改善箇所説明図

改善内容

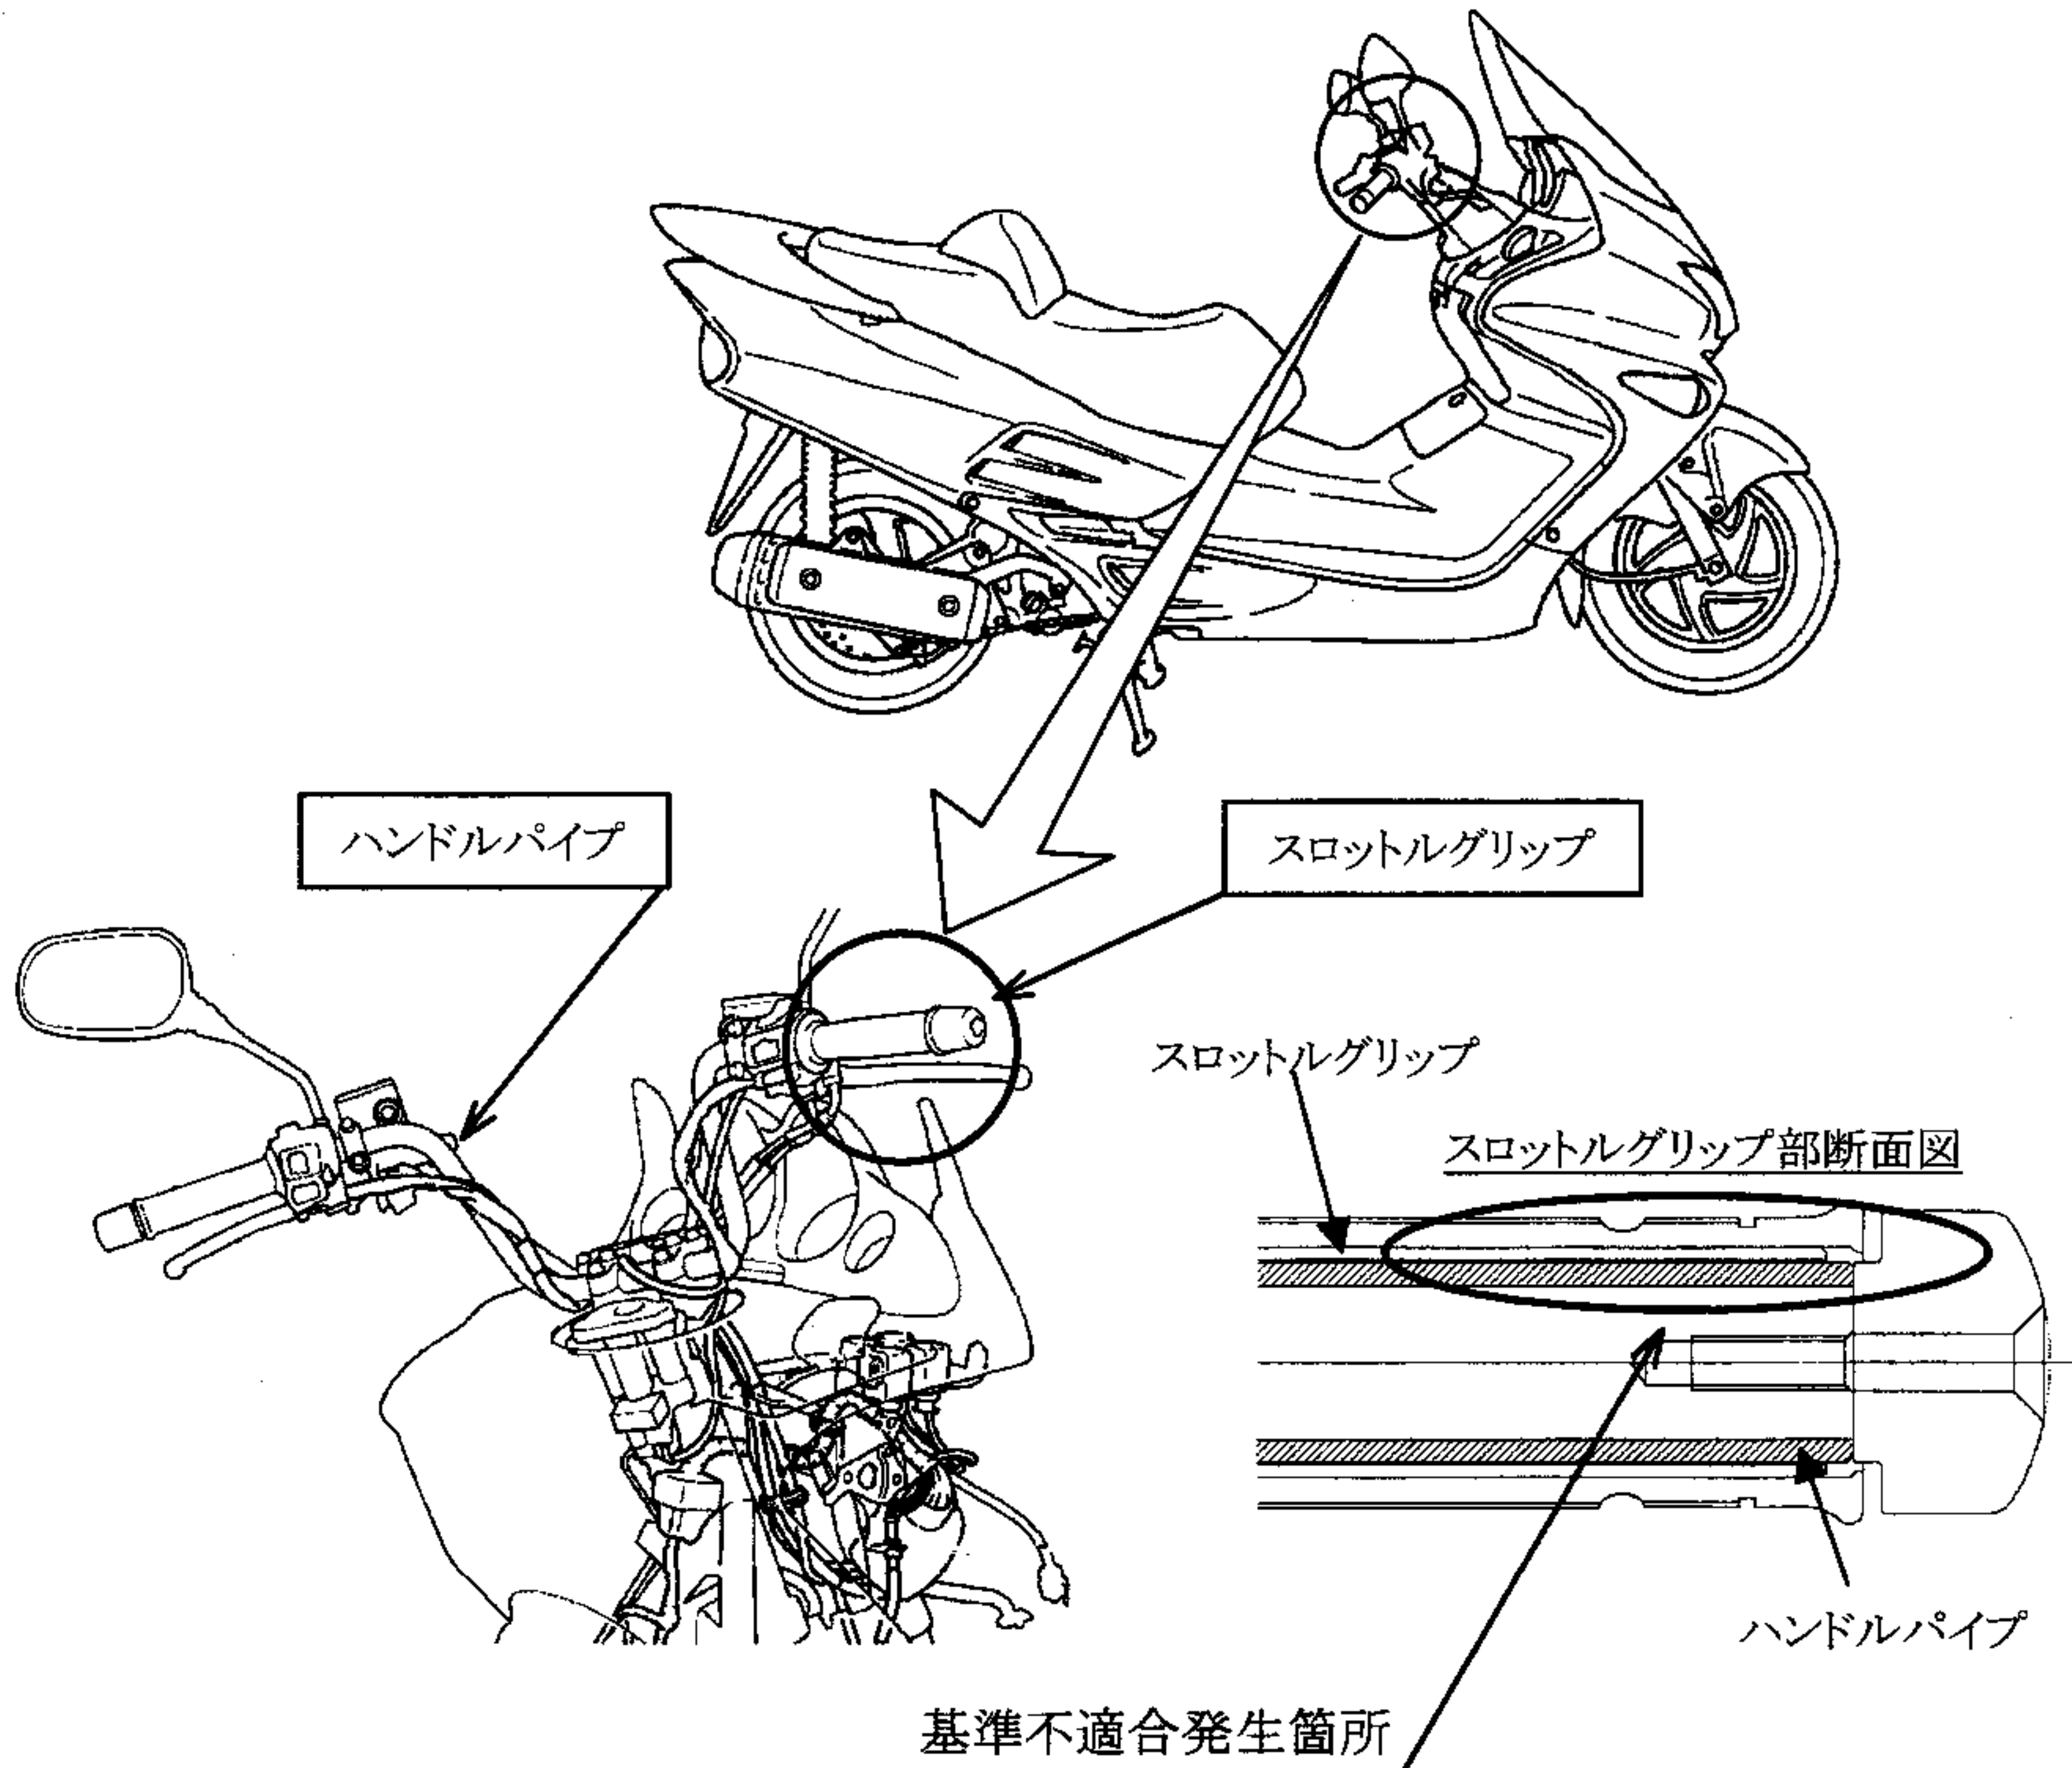
二輪自動車の加速装置(スロットルグリップ)において、スロットルグリップのハンドルパイプへの挿入部の構造が不適切なため、当該部位に水が浸入してハンドルパイプに錆びが発生しスロットルグリップが滑らかに作動しなくなり、最悪の場合、スロットルグリップが戻らなくなり、原動機の回転が下がらなくなるおそれがある。

対策前	対策後
ハンドルパイプが 3.1mm 出ている。	ハンドルパイプが 4mm 引っ込んでいる。
※先端のキャップを含むハンドルの全幅は変わらない

全車両、当該スロットルグリップとハンドルパイプを対策品に交換する。

識別:メインスタンド右側支点付近に赤色ペイントを塗布する。
